Commissione Tecnica PNRR-PNIEC

Parere n. 282 del 14/03/2024

Progetto	<p>Istruttoria di Valutazione Impatto Ambientale ai sensi dell'art. 23 del D.Lgs. 152/2006</p> <p><i>Progetto di un impianto agrovoltaico denominato "Cluster B", di potenza pari a 123,88 MW e delle relative opere di connessione alla RTN da realizzarsi nei comuni di Salemi, Mazara del Vallo, Santa Ninfa e Castelvetro (TP).</i></p> <p>ID_VIP: 9418</p>
Proponente	<p>Absolute Energy Sicilia S.r.l.</p>

Figura 2. Inquadramento su ortofoto dislocazione campi fotovoltaici, Cavidotti, SSE, SE⁵. (Situazione post-rimodulazione impianto)

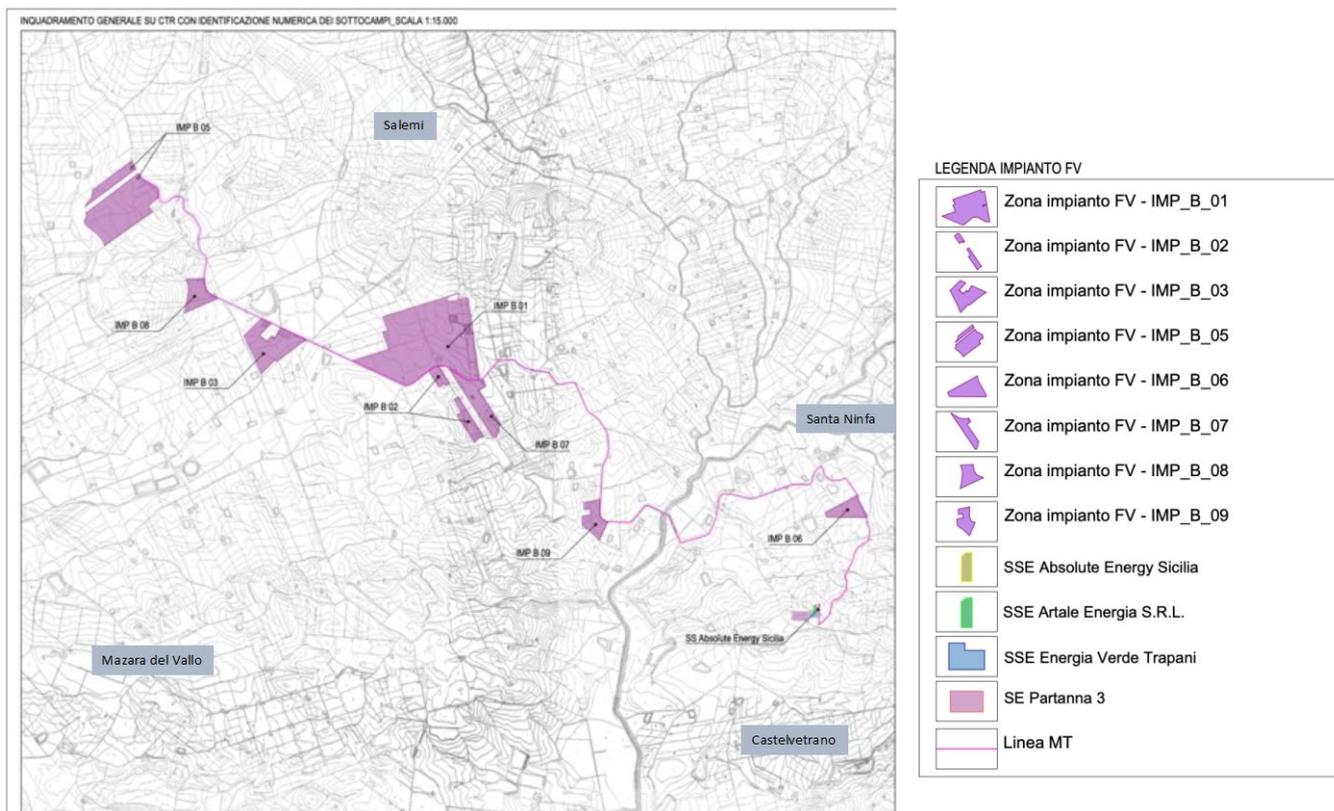
A seguito del parere negativo della Soprintendenza per i Beni Culturali ed Ambientali di Trapani³, in cui si richiedeva di "pervenire ad una significativa rimodulazione in riduzione dell'impianto disseminato, per mantenere, quanto più possibile, la leggibilità della connotazione agraria riferibile al paesaggio rurale tradizionale, nonché l'allontanamento dei campi agrovoltaiici dalle aree tutelate", il Proponente ha **rimodulato** l'impianto con una **riduzione della superficie coperta dai pannelli** (e di conseguenza, diminuzione della **potenza**) per i sottocampi **IMP_B_01** e **IMP_B_06** ed **l'eliminazione totale del sottocampo IMP_B_04**⁴. Il nuovo inquadramento è mostrato in Figura 2.

La Commissione fa presente che, a seguito della rimodulazione, il resto della documentazione (SIA, relazioni specialistiche, cartografie, ecc.) non è stata modificata/adattata di conseguenza e, allo stesso tempo, rileva che la modifica di layout comporta che: l'area totale interessata dall'impatto ambientale subirà una leggera riduzione, **157 ha** invece che 164 ha, a seguito dell'eliminazione di IMP_B_04 (circa 7 ha), mantenendo **8 sottocampi** anziché 9; l'area per i moduli FV è ridotta rispetto al progetto iniziale; i moduli FV non sono stati spostati in aree diverse da quelle inizialmente previste; sarà presente un'area di mitigazione/compensazione più vasta; non è più previsto l'espianto/reimpianto di uliveti e vigneti coltivati; non è stato modificato il percorso e la tipologia delle opere di connessione.

La Commissione ritiene che la rimodulazione in riduzione dell'impianto comporti una diminuzione degli impatti per tutte le componenti ambientali. Considera comunque necessario che, in fase esecutiva, il Proponente presenti la documentazione aggiornata relativamente al nuovo assetto (vedi di seguito).

Figura 3. IMP_B_01: Interventi di mitigazione prima (a sinistra) e dopo la revisione (a destra)

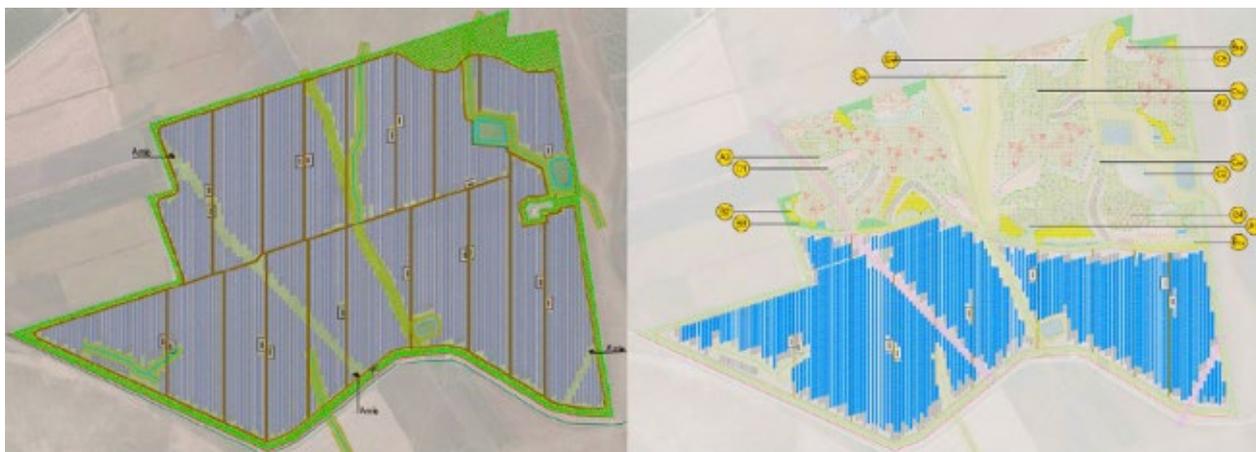
Il Proponente, insieme alla nuova cartografia e ad una dettagliata descrizione delle opere di mitigazione/compensazione per i sottocampi IMP_B_01 e IMP_B_06, ha fornito una tabella⁶ nella quale evidenzia la riduzione percentuale della potenza installata nei due sottocampi (45% e 62%, rispettivamente). Pertanto nei sottocampi IMP_B_01 e IMP_B_06 c'è stato un recupero sensibile di aree a verde (Figure 3 e 4).
